平成 26 年 7 月 29 日  
アドバンテック株式会社

## 4U M/Bタイプシャーシ仕様変更のお知らせ

製品型番	変更前	変更後
IPC-510MB シリーズ  赤枠の部分が変更箇所です。 ※こちらは参考画像です。シャーシの色に変更はありません。

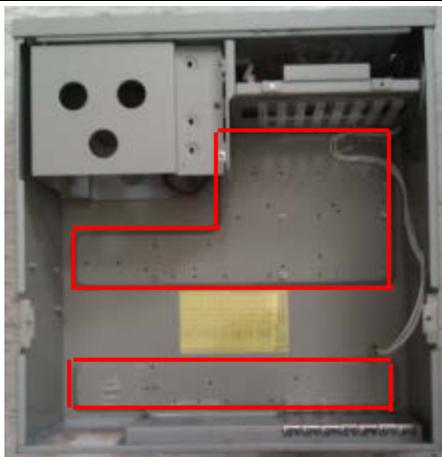
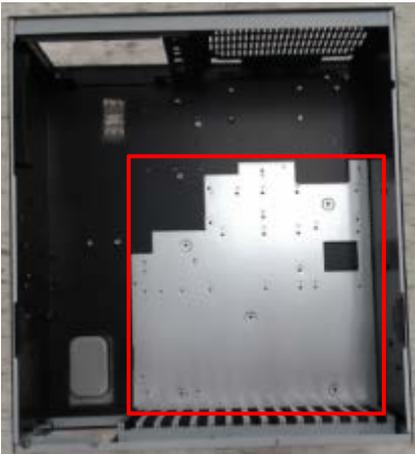
1. 対象製品
  - ・ IPC-510MBシリーズ
  - ・ ACP-4000MB/4010MB/4320MB/4360MBシリーズ
  - ・ IPC-610MB/611MBシリーズ
  - ・ HPC-7442 シリーズ
2. 変更点  
底面のペインティングとリヤめによる外観変更
